Bispebjerg Lokaludvalgs høringsvar vedrørende de tre scenarier i Helhedsplan for Bellahøjmarken

25. oktober 2023

Scenarie 1

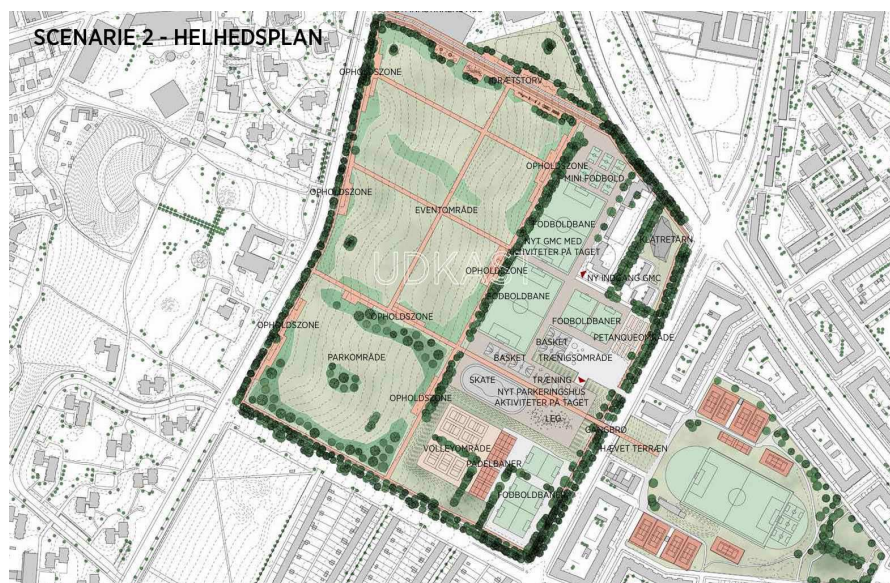
Er det nogenlunde sympatisk, idet dog der overhovedet ikke er indtænkt hverken kræmmermarkeder eller campingplads,- end sige cirkus. Alle de tre ting er nærmest umuliggjort ved dette projektforslag. Her er kun indtænkt sport, der også er fint, men vinklen er ret enøjet.

Især er det dog forslaget fordel, at det bevarer udsynet over København fra Bellahøjvej.

Forslagene til de omfattende ændringer af selve idrætsanlægget er svære at gennemskue, da den aktuelle vedligeholdelsestilstand er ukendt, men det lyder dyrt, og der argumenteres ikke for, at det skulle være nødvendigt.

Nogle af de mere fantasifulde sportsinstallationer, der er afbildet i materialet, er nok svære at indpasse i en fredet park.
